Asunto: Eliminación paso de peatones a la salida y entrada de aparcamiento subterráneo / disconformidad

De nuevo nos dirigimos a V.I. en relación con el expediente que se tramita en esta Institución con el número **3903/2021**, referencia a la que rogamos haga mención en ulteriores contactos que llegue a tener con nosotros.

Así, tras la eliminación de dicho paso de peatones, la zona (conforme a la documentación contenida en la plataforma Google Earth, imagen de 7/2019) presenta el siguiente estado:

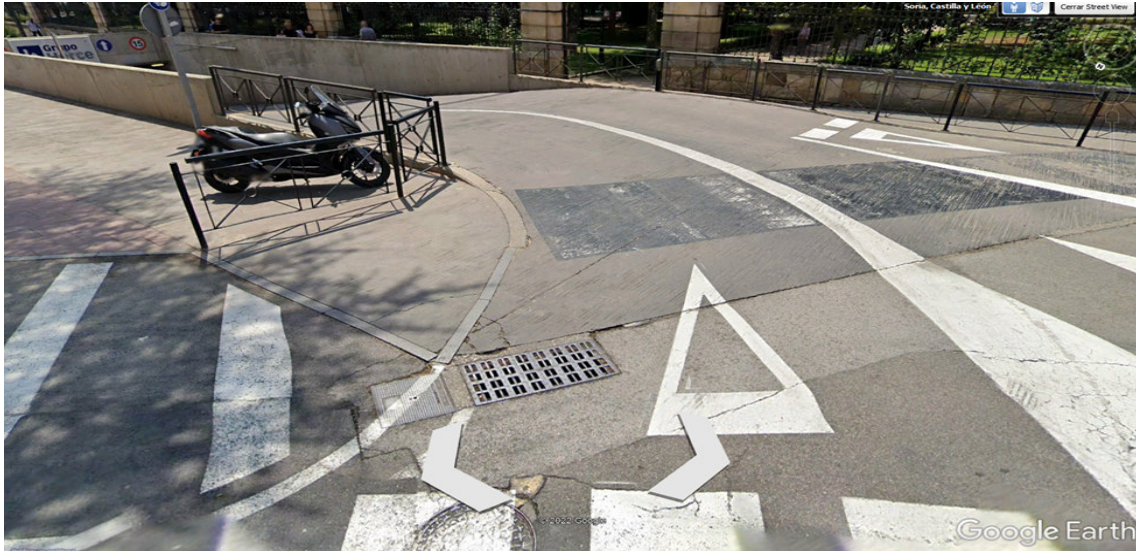
Efectivamente, la supresión del citado paso peatonal se efectuó para salvaguardar la seguridad de los viandantes. Pero ello, a su vez, ha venido a obligar a que la circulación de los peatones solamente pueda realizarse por el mencionado callejón, contando esta única zona de paso que conecta con la calle Mosquera de Barnuevo (delimitada físicamente por el vallado del Parque y el acceso al aparcamiento), con unas dimensiones reducidas. En concreto, según la información facilitada por ese Ayuntamiento, posee una anchura de 1,50 metros, excepto en un punto del límite de la puerta del parque, que es de 1,42 metros.

Estas dimensiones, pues, contradicen lo dispuesto en la Orden VIV/561/2020, de 1 de febrero, por el que se desarrolla el documento técnico de condiciones básicas de accesibilidad y no discriminación para el acceso y utilización de los espacios públicos urbanizados, en el que se exige para que un itinerario peatonal sea accesible, entre otros requisitos, que en todo su desarrollo posea una anchura libre de paso no inferior a 1,80 metros.

Sin embargo, ese Ayuntamiento justifica este incumplimiento en el hecho de que en el apartado 6 del mismo precepto se permiten estrechamientos puntuales, siempre que la anchura libre de paso resultante no sea inferior a 1,50 metros.

No se trata, sin embargo, en este caso de un estrechamiento puntual (en el que se permitiría una anchura no inferior a 1,50 metros), sino que este ancho mínimo se produce a lo largo de todo el recorrido de ese callejón o zona de paso, que cuenta con casi 30 metros de longitud. El estrechamiento puntual de este itinerario se produce solo en el punto del límite de la puerta del parque de la Alameda al sobresalir el recercado de piedra, que incluso es inferior a esos 1,50 metros permitidos (1,42 metros).

Se trata, por tanto, de un itinerario peatonal que incumple las condiciones de accesibilidad exigidas y que, además, se ha convertido en la única zona de paso para los peatones que conecta con la calle Mosquera de Barnuevo tras la supresión del paso de peatones configurado a la salida del aparcamiento del Paseo del Espolón.

En efecto, con la supresión del paso peatonal en cuestión se ha obligado a que la circulación de los viandantes se realice a través de un itinerario que no cumple los requisitos de accesibilidad exigidos, sin que hasta el momento se haya adoptado solución alguna al respecto.

Esto es, cuando se decidió la eliminación de dicho cruce no se tuvo en cuenta la necesidad de que el itinerario destinado a la circulación peatonal (que, además, se convertiría en el único posible) cumpliera los requisitos técnicos establecidos.

Así las cosas, con la situación actual y la configuración estructural y urbanística existente, la solución podría venir dada bien por la reposición de un paso de peatones con los requisitos técnicos de seguridad necesarios para garantizar el tránsito de personas de forma segura (semáforos, espejos, etc...), en la ubicación adecuada para facilitar dicha circulación y su seguridad, con la visibilidad necesaria de los peatones hacia los vehículos y viceversa, así como con las condiciones de accesibilidad exigidas. O bien, por un aumento de la anchura del callejón mediante el estrechamiento del ancho de la rampa de salida del referido aparcamiento subterráneo hasta el máximo permitido.

1. Que se proceda a desarrollar la intervención necesaria para garantizar la accesibilidad en el espacio urbano que une el Paseo del Espolón con la calle Mosquera de Barnuevo (en la zona de salida de vehículos del aparcamiento subterráneo ubicado bajo dicho Paseo y adyacente al Parque de la Alameda de Cervantes), mediante la adopción de alguna de las soluciones señaladas *ut supra*, con la finalidad de evitar impedimentos en los desplazamientos de las personas en

Para ello deberá tenerse en cuenta que a cualquier proyecto que al respecto se apruebe una vez transcurridos diez meses desde la entrada en vigor de la Orden TMA/851/2021, de 23 de julio (2 de enero de 2022), le será de aplicación lo dispuesto en esta norma, en la que ya no se contempla la excepcionalidad permitida en el artículo 5.6 de la Orden VIV/561/2010.
